別紙

(1), (2) 清掃機構の見直しによる清掃範囲の拡大、キーアライメントの廃止

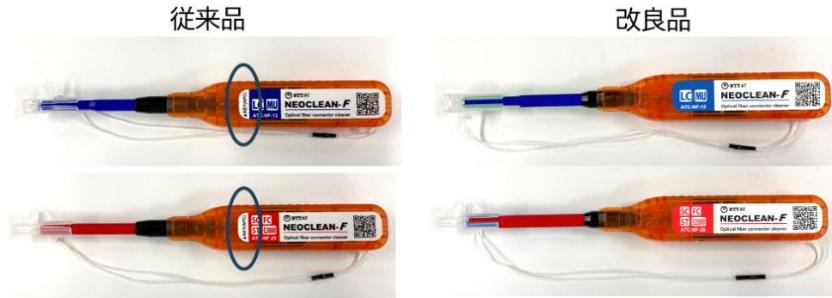
APCコネクタの清掃時には、クリーナーのラベル面と
コネクタのキーを合わせないと十分な清掃性能を
発揮できませんでした。
このためラベル面および取扱説明書にキーを合わせる
必要性を記述しております。

(3) LC コネクタプラグ清掃時の作業性向上 (NEOCLEAN-F12のみ)

APCコネクタのキーのアライメントが不要となり、
作業者はキーの向きを意識せずに清掃いただけます。

LCコネクタプラグの形状に合わせることで、
容易に挿入することが可能になり、作業性が向上します。
なお、MUコネクタプラグもこれまで通り清掃いただけます。
